AGD-Vorschläge zur Neugestaltung von Markt- und Kirchplatz

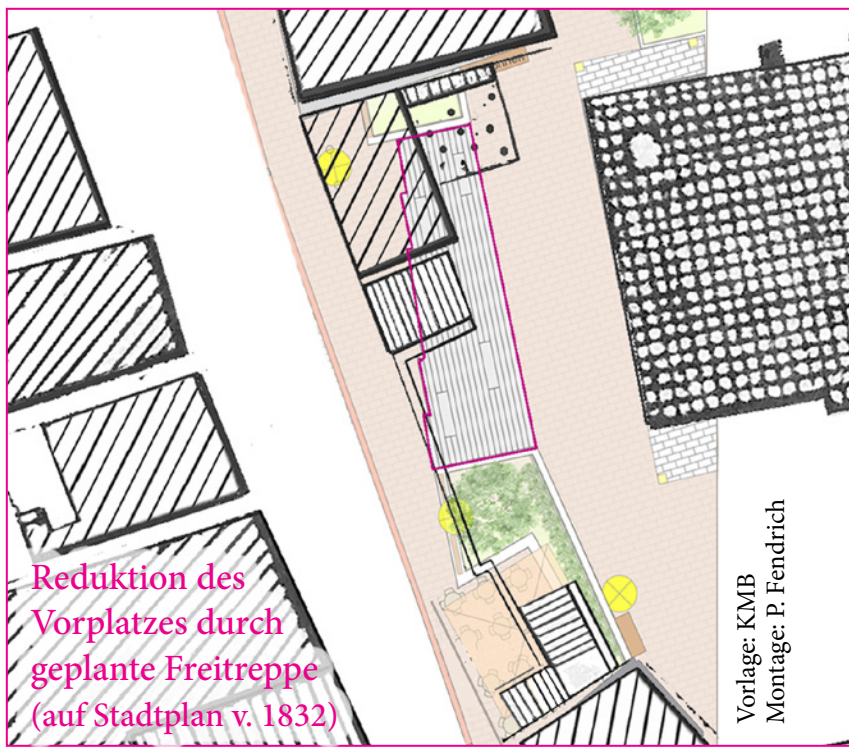
1. Ursprüngliches Bodenniveau wenigstens im nördlichen Platzbereich wiederherstellen und Marktbrunnen oben wieder mit einer Stufe versehen. Von oben sieht der Brunnen derzeit aus wie abgesackt. Bei der flächigen Bodenregulierung kann im Bereich von Herrenküferei und Eiscafé das Gefälle leicht verringert werden. Eine Nivellierung von Bewirtungsbereichen, die den Einbau von Stufen erfordern und dadurch die Homogenität des Platzes beeinträchtigen würde, lehnt der AGD ab.

2. Einfriedung der Herrenküferei entfernen und Bewirtungszone entlang den Fassaden zweiteilen. Einfriedungen mit Hilfe einer Marktplatzsatzung generell unterbinden. Der Platz darf nicht fraktioniert werden.

3. Eine gebäudebreite Rampe vor der Hauptfassade des Rathauses nimmt dem Gebäude den Sockel und ist nicht genehmigungsfähig. Barrierefreiheit ist hier zu vernachlässigen, weil diese bereits besteht. Kompromissvorschlag: Rampe bzw. Bühne nur nach Osten und Norden erweitern, zentriert vor dem Gebäude.

4. Flickenteppich durch verschiedene Beläge vermeiden. Rollatorgerechter Belag reicht in der Vertikalen zur Bewältigung der Steigung. Ein Band entlang der Ostfllanke des Platzes, ein Band im Marktbrunnengässle.

a. Östliche Regenrinne an Band mit glatter Oberfläche heranrücken.
   b. Entwässerung vor der Nordfassade von Marktplatz 7 nachrüsten (wg. Kellerschäden in Marktplatz 7 und 8).

5. Versenkbaren Poller einbauen, um nächtliche Durchfahrten und das Parken vor Ostergasse 1 zu unterbinden.
6. Keine Laternenmasten mehr in den Platz stellen. Platzbeleuchtung über LEDs entlang der Giebel gewährleisten. Zur Energieeinsparung generell Glühbirnen durch warme LEDs ersetzen. LEDs wären auch unauffälliger.

7. Barocken Aufsatz des Tiefbrunnens wiederherstellen. Finanzierung (ca. 40.000 Euro) durch Crowdfunding?
8. Wasserleitung vom Rathaus zur Baumscheibe vor der Krone verlegen (regelbar vom Rathaus), um das Absterben der unter Wassermangel leidenden Linde zu verhindern.

9. Die Verschwenkung der Kirchstaffel wird begrüßt, allerdings nicht in voller Breite der Kirche, sondern in der Breite des Mittelschiffs (ca. 8 m) und mit mehr Abstand vom Hauptportal der Kirche. Denn anstatt den Vorplatz wie in der Vorplanung zu verkleinern (siehe Skizze), sollte man ihn wieder erweitern. In diesem Sinne soll die Kirchstaffel von zwei 5 m breiten Plattformen flankiert werden, die nicht nur mit den Türmen korrespondieren, sondern auch die historische Bebauung bzw. Platzstruktur aufgreifen:

a. Die nördl. Plattform bietet eine attraktive Sichtachse über den Marktplatz. Die Stauferstele könnte – anstatt vor die Nordflanke der Kirche – prominenter vor die ehemalige Reichsburg versetzt werden, da ihr bisheriger Standort nicht zu den stauferfeindlichen Erbauern der Kirche passt. Im Erdgeschoss wird der Einbau einer öffentl. barrierefreien Toilettenanlage und eines Bücherschranks empfohlen. An der Westwand könnte man Steckdosen zur Ladung von E-Bikes anbringen.

b. Die südl. Plattform greift die Situation von 1832 wieder auf: Kirchplatz bis zur Mauer an der Kirchgasse (siehe Skizze). Sie sollte die etwas tiefer liegende Baumscheibe der bestehenden Linde umfassen und ist daher nur eingeschränkt begehbar und im EG nicht nutzbar.

c. Die Mauern der Plattformen könnten betoniert und mit zur Kirche passendem Sandstein verblendet werden. Ebenso die Kirchstaffel.

10. Zwischen Marktplatz 10 und der nördlichen Plattform: barrierefreie Rampe vom Marktplatz zum Kirchplatz.
11. Vergrößerung des Daches des Bewirtungsbereichs am Café Berg wird abgelehnt, um die Sicht auf dieses raumprägende Denkmal nicht zu beeinträchtigen. Das betrifft auch eine Erweiterung der Terrasse bis zur NW-Ecke.

12. An der Nordflanke der Kirche anstelle von Boulebahn, Spielplatz und Immergrün-Inseln Parkplätze mit Parkscheiben-Regelung anlegen. Niederschlagsbfluss optimieren, damit kein Wasser mehr unter die Kirche gelangt.

13. Der südliche Kirchplatz, der vor der „Schokoladenseite“ der Kirche weit attraktiver und größer als der nördliche Kirchplatz ist, sollte dafür autofrei werden. Weitere Niveauanhebung durch Pflasterung (wie 1978 beim Marktplatz) ist unbedingt zu vermeiden.

14. Südlichen Abschluss der oberen Kirchgasse durch kubaturgetreuen Wiederaufbau von Haus Dangel (Kirchgasse 12) wiederherstellen. Denn hier klafft eine Lücke, die das historische Stadtbild massiv beeinträchtigt.

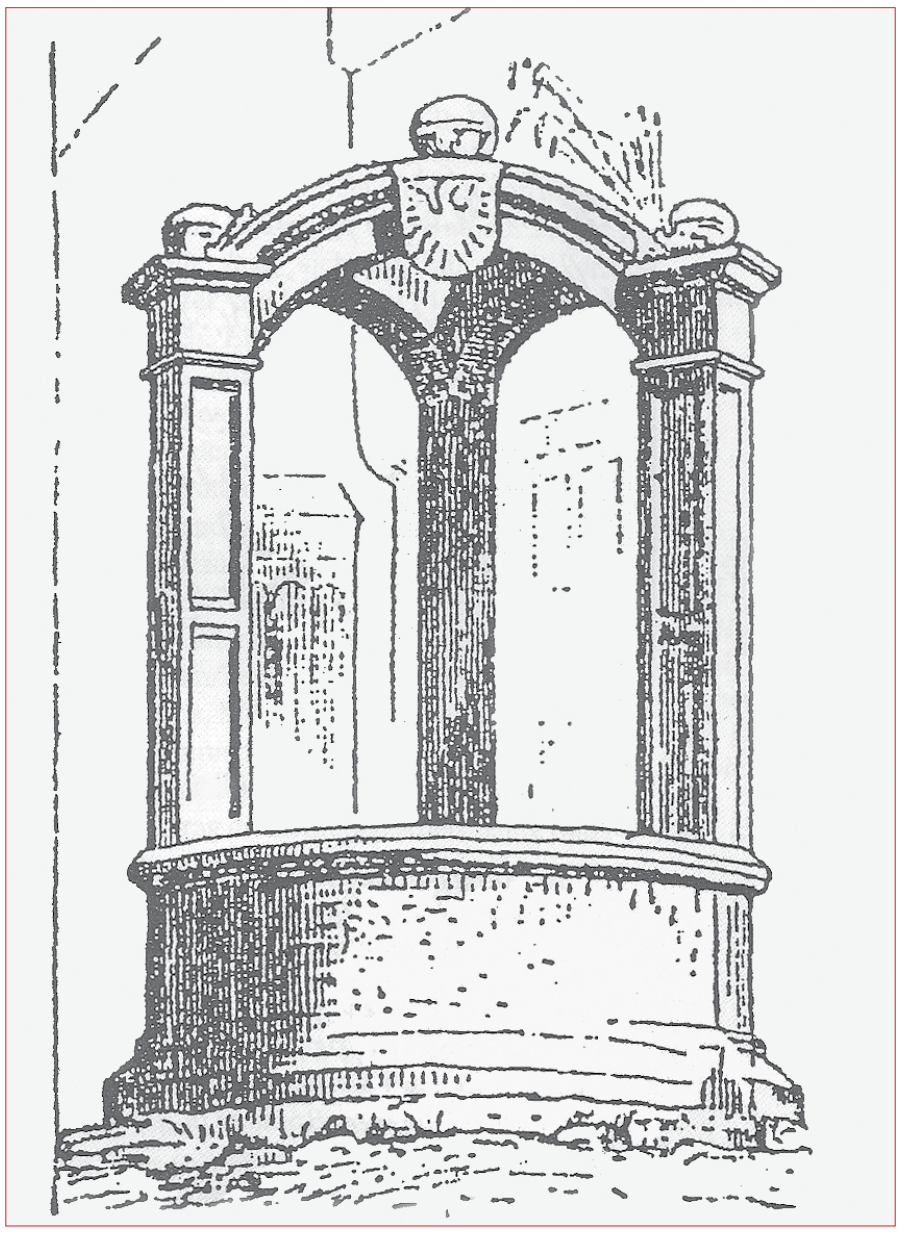
Der barocke Aufbau des Tiefbrunnens wurde um 1900 abgerissen. Der AGD empfiehlt die Rekonstruktion.
